第 12 章 方法書に対する意見、見解等

12.1 説明会の開催状況、質疑、意見の概要及び事業者の見解

12.2 方法書に対する意見書の概要及び事業者の見解

横浜市環境影響評価条例に基づき、「(仮称)アパホテル&リゾート<横浜ベイタワー>新築工事 環境影響評価方法書」に対し、2通の意見書（延べ意見数 11 件）が提出されました。意見書の内容と意見数は、表 12.2-1 に示す通りです。

意見書 1 の添付図

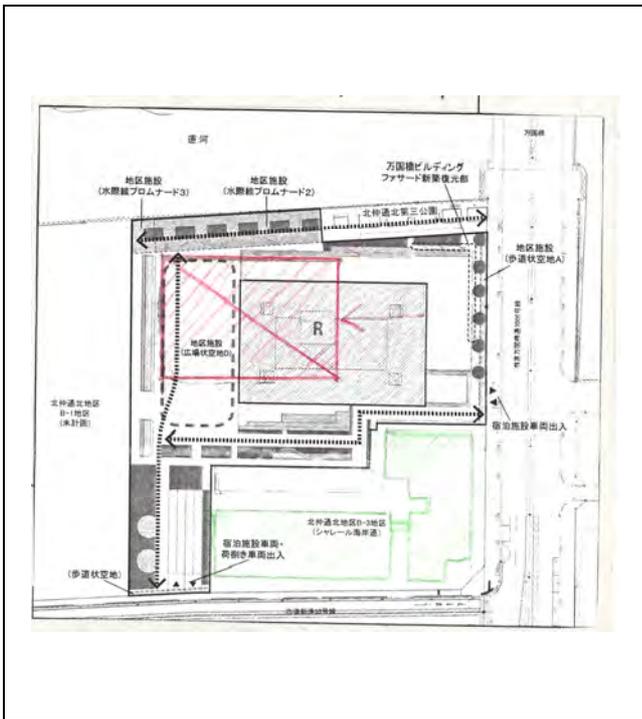
項目	意見書の内容	事業者の見解
事業計画 地区計画について	<p>私は昭和 33 年にこの地に出来た旧海岸通団地に昭和 35 年から居住して居り以来 50 年余り、他の多くの居住者も同様ここがふるさととなり今やついの住みかとなりました。</p> <p>今回、このホテルの配置図を見、多数の居住者は大変に憤っています。これでは私達の生活の場に接近しすぎ、居住者の海への視界を完全に絶ち、大変な圧迫感を受ける、という事です。シャレール海岸通はホテルでもなく、商業ビルでもなく、ビジネスビルでもなく、住宅です。</p> <p>よってホテルの位置を貼付の図（p.12-5 左図）のように北西方向にずらすか、或いは設計を変えるなどの工夫をして少しでも住宅から遠ざけ海への視界を極力確保してください。これは、ここを生活の場とする私達の切なる切なるお願いです。</p>	<p>本事業は、北仲通北再開発等促進地区地区計画において定められているルールに則り、計画を進めています。</p> <p>北仲通北地区地区計画は、平成 16 年 5 月に都市計画決定された後、平成 19 年 10 月に変更がなされ、方法書 p.5 に示してある 8 つに区分された地区が確定されました。</p> <p>その後、平成 26 年 4 月にこれら各地区の地区整備計画が定められ、広場状空地やプロムナードといった地区施設の配置や規模のほか、将来立地する各地区の建築物の容積率や配置、建物高さなどが定められました。</p> <p>これら背景から、本事業の建物の規模や位置は、地区計画により決められており、位置の変更等は不可と御理解ください。</p>
		<p>もう一つ、何年か前に市の主催で近隣の住民を集め、万国橋会議センターにて、この地域の建築物高さ制限についての説明会がありました。あの制限が撤回されたという説明会はまだ聞いておりません。</p> <p>海への視界についてのお願いの件、市当局、又、UR さんの御理解、御協力を強く強く求めます。</p>

項目		意見書の内容	事業者の見解
事業計画	施工計画について	3. 工事期間中の安全について 通園時や戸外遊び時に、子どもたちが近隣の歩道を歩きますので、工事車両の往来の際は安全への配慮をお願いいたします。また、12時～15時は子どもたちがお昼寝をする時間帯なので、十分な休息をとれるよう、大きな音や振動などを伴う工事はこの時間は避けていただけるとありがたいです。	建設工事において騒音・振動等をゼロにすることは出来ませんが、工事の実施にあたっては、ご近隣に極力ご迷惑をおかけしないよう、十分な配慮をしていきたいと考えています。
	環境影響評価	日照阻害について	1. 保育室の日照について 添付図面① (p.12-5 右図) の場所で保育所を運営しており、ホテル側は全面ガラス張りになっております。説明会では日照は問題ないとのことでしたが、子どもたちの成長に影響がないようご配慮いただきたく、重ねてお願い申し上げます。
日照阻害について		2. プール遊び場の日照、安全面、児童の人権擁護、騒音について 1) 添付② (p.12-5 右図) の場所で7月～9月上旬の午前中は、ほぼ毎日、プール遊びを実施します。プール遊びには十分な日照が必要になりますので、1 同様にご配慮いただきたくお願い申し上げます。	本事業を実施する B-2 地区は、当該保育所様 (B-3 地区) の北東側に位置しており、計画建物による直接的な日照阻害は生じないものと考えています。
	地域社会 (歩行者の安全) について	4. ホテル開業後の周辺の交通安全の確保 当保育所では、毎朝 (午前7時30分から) および毎夕 (午後8時00分まで)、お子様をつれた市民の方々が徒歩や自転車で登降園するほか、お子様の健やかな成長を促すため、毎日、保育所の周辺へお子様は徒歩で散歩に出かけます。ホテル開業後、宿泊客の送迎のために、観光バス、タクシー、レンタカーなどの車両の交通が地区内貫通動線だけでなく周辺道路で増加することが予想されます。地区内貫通動線を一方通行とする、最高速度20キロ程度に抑える、一旦停止の標識あるいは信号を付けるなど、交通安全の確保をお願いします。	対象事業実施区域は、鉄道を始めとする公共交通機関に恵まれていることから、ホテルには、主に周辺の主要駅からの徒歩による往来が主になると想定しています。しかしながら、北仲通地区の他地区の計画も同時に進むことから現状よりも交通量が増えることは十分予想しておりますので、ホテルを利用する関連車両が、万国橋通や新港93号線を走行する際には、現行の交通規制の遵守、並びに交差点での左折巻き込み等への細心の注意を呼びかけていきたいと考えています。 なお、地区内貫通動線の利用は、あくまで人と自転車に限られます。
